**Universitätsstadt Gießen**

**Bebauungsplan AL 10/02**

**„Am Ehrsamer Weg“**

**Beschlussvorlage der Verwaltung für die Stadtverordnetenversammlung der Stadt Gießen über die während der Beteiligung der Träger öffentlicher Belange nach § 4 Abs. 2 BauGB eingegangenen Stellungnahmen und Anregungen**

Anlage  
1 Lageplan

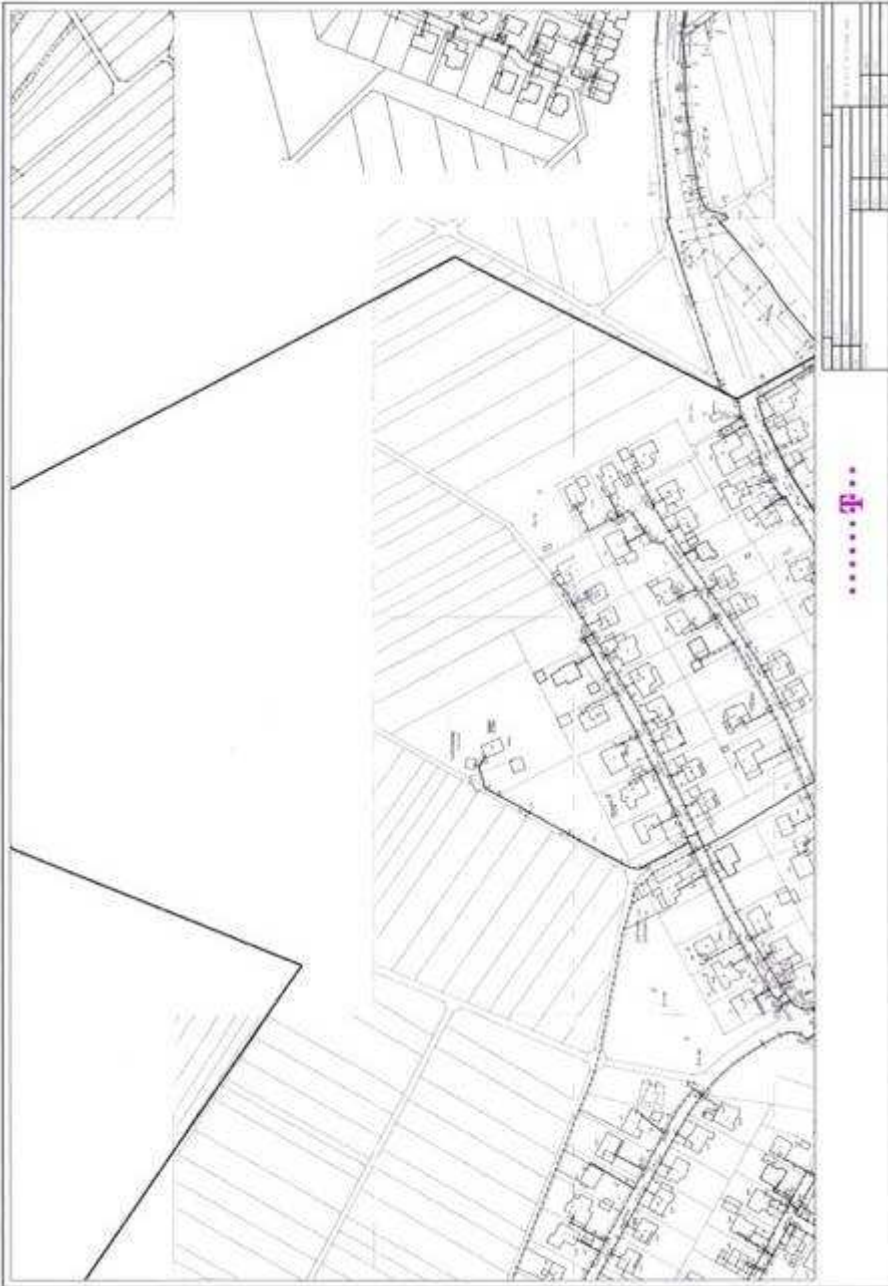
die Auswertung der beim Kampfmittelräumdienst vorliegenden Kriegsluftbilder hat ergeben, dass sich das im Lageplan näher bezeichnete Gelände in einem Bombenabwurfgebiet und im Bereich von ehemaligen Flakstellungen befindet.

Eine systematische Überprüfung (Sondieren auf Kampfmittel) ist daher vor Beginn der geplanten Bauarbeiten und Baugrunduntersuchungen auf den Grundstücksflächen erforderlich, auf denen bodeneingreifende Maßnahmen stattfinden. Hierbei soll grundsätzlich eine EDV-gestützte Datenaufnahme erfolgen.

In die Planfassung sind die Verdachtspunkte (evtl. Bombenblindgänger) als Hinweis aufgenommen.

In den textlichen Festsetzungen wird unter Teil D Nr. 4 darauf hingewiesen. In der Begründung sind die Hinweise in Kapitel 18.2 *Kampfmittelbelastung* aufgenommen. Um die Dringlichkeit einer Sondierung auf Kampfmittel verstärkt ins Bewusstsein zu bringen, wird der Begründungstext an dieser Stelle geringfügig ergänzt. Es wird im Text hervorgehoben, dass sich ehemalige Flakstellungen im Geltungsbereich befanden und grundsätzlich vom Vorhandensein von Kampfmitteln ausgegangen werden muss.

Abbildung 1:  
Unfallkostenraten nach Führungsform des Radverkehrs am Kreisverkehr (entnommen aus UDV 2012)

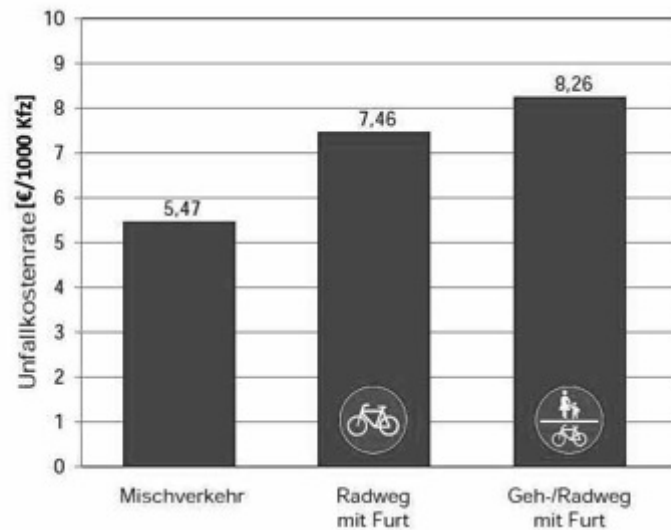
Es gibt daher keine Gründe, den Radverkehr im neu geplanten Kreisverkehr auf umlaufenden gemeinsamen Rad- und Gehwegen zu führen. Wir empfehlen daher eine frühzeitige Überleitung des Radverkehrs aus Richtung Kleinlinden vor dem Kreisverkehr auf die Fahrbahn. Auch der Schutzstreifen aus der Ortsmitte von Allendorf sollte frühzeitig vor dem Kreisverkehr in den Mischverkehr überführt werden (vgl. Bild 59 der ERA 2010).

Sollten Sie dieser Empfehlung nicht entsprechen wollen oder sollten Sie im Bereich des Kreisverkehrs eine Freigabe der Fußwege für den Radverkehr beabsichtigen, sollte die Geometrie der Verkehrsflächen für den Radverkehr deutlich verbessert werden. Die ERA 2010 empfiehlt explizit, dass umlaufende Radwege 4m von der Kreisfahrbahn abgesetzt werden sollen und mit Fußgängerüberwegen (auch bei Unterschreitung der in der R-FGÜ genannten Fußverkehrsmengen) angelegt werden sollen. Des Weiteren sind die für den Radverkehr freigegebenen Gehwege unbedingt kreisbetont zu trassieren, d.h. die Gehwege selber sollen die Form eines Kreises besitzen, damit die Fahrlinie des Radverkehrs vorhersehbar ist (vgl. Bild 61 der ERA 2010). Es ist auch darauf zu achten, dass dann auch eine Querung über die Kreisfahrbahn aus Richtung Kleinlinden vorgesehen wird, damit Radfahrer aus der Ortsmitte von Allendorf auch in das neue Baugebiet fahren können. Die derzeit im Bebauungsplanentwurf vorgesehenen Verkehrsflächen lassen dies nicht zu.

Abbildung 2:

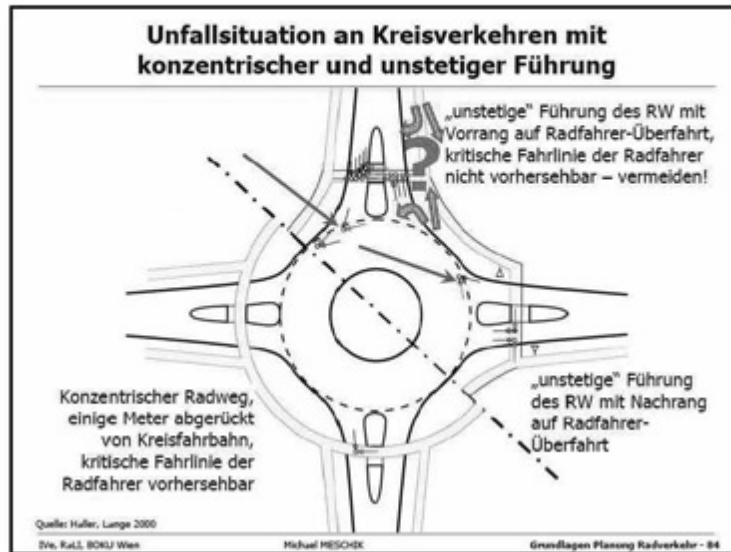
*Kreisbetonte, konzentrische Radverkehrsführung verbessert die Sicherheit an Kreisverkehren, wenn der Radverkehr im Seitenbereich geführt werden soll (entnommen aus Meschik)*

Der Innenring eines kleinen Kreisverkehrs soll nach dem Merkblatt für die Anlage von Kreisverkehren so angelegt sein, dass das Maß für die räumliche Ablenkung der zweifachen Breite der Kreisverkehrszufahrt entspricht. Die durchgeführte Analyse der UDV an 100 Kreisverkehren kommt zu dem Ergebnis, dass dieses Maß zu einer deutlichen Reduktion des Unfallgeschehens insbesondere in der nachfolgenden Zufahrt (Abbildung 3, Punkt B) beiträgt. Geringere Ablenkmaße sowie Kreisverkehre mit einem nur markierten Innenring führen gemäß der Untersuchung der UDV zu einem höheren Unfallgeschehen und sind daher zu vermeiden.

Abbildung 3:  
Notwendige räumliche Ablenkung (entnommen aus UDV 2012)

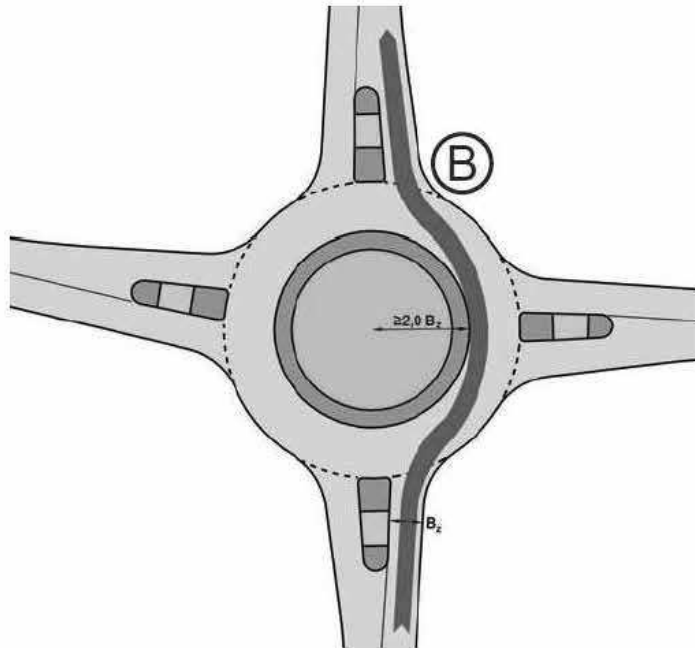
Da im Bereich des geplanten Kreisverkehrs ausreichend Flächen verfügbar sind, sollte der Kreisverkehr mit einem entsprechend größeren Radius angelegt werden, so dass die notwendige Ablenkung erreicht wird.

Abbildung 4:  
Notwendige Mindestabstände beim Vorbeifahren und Überholen.

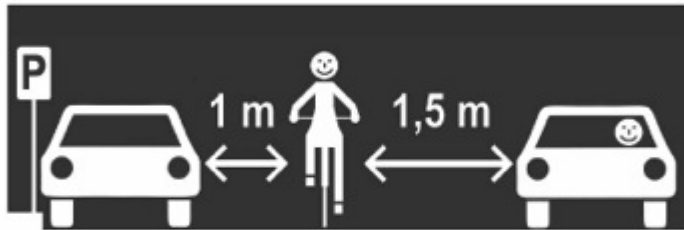
Der im Verkehrsgutachten beschriebene rot markierte „Schutzstreifen“ für den Radverkehr an der Kleinlindener Straße verläuft ohne Sicherheitstrennstreifen neben den Kfz-Parkplätzen. Dies führt dazu, dass Radfahrer, die auf dem roten Bereich fahren, sich im Bereich der sich öffnenden Autotüren befinden. Dies stellt für Radfahrer die Hauptunfallgefahr im Längsverkehr dar. Nach StVO und einschlägiger Rechtsprechung, die als bekannt vorausgesetzt wird, sollen Radfahrer einen Abstand von **wenigstens** 0,80 m bis 1,00 m zu parkenden Kraftfahrzeugen halten. Daraus folgt die zwingende Notwendigkeit, sofern die Sicherheit des Radverkehrs durch ungeeignete Maßnahmen nicht ad absurdum geführt werden soll, den Schutzstreifen so anzulegen, dass der Abstand auch tatsächlich eingehalten werden kann. Zusätzlich bedarf es, und dies sei an dieser

Stelle nur als Anmerkung anzusehen, seitens der Straßenverkehrsbehörde einer Aufklärungskampagne für die Kraftfahrenden, dass durch den Schutzstreifen die gesetzlichen Abstandsregeln nicht aufgehoben seien. Bergauf müsste der Schutzstreifen somit entsprechend markiert und die Leitlinie in der Mitte der Fahrbahn demarkiert werden, was auch zu einer Geschwindigkeitsreduzierung in der Ortsdurchfahrt führen dürfte. Bergab halten wir einen Schutzstreifen aufgrund der geringen Verkehrsstärke von gut 4.000 Kfz/Tag und der hohen Geschwindigkeit des Radverkehrs und der damit verbundenen geringen Differenzgeschwindigkeit zum Kraftfahrzeugverkehr nicht für notwendig.
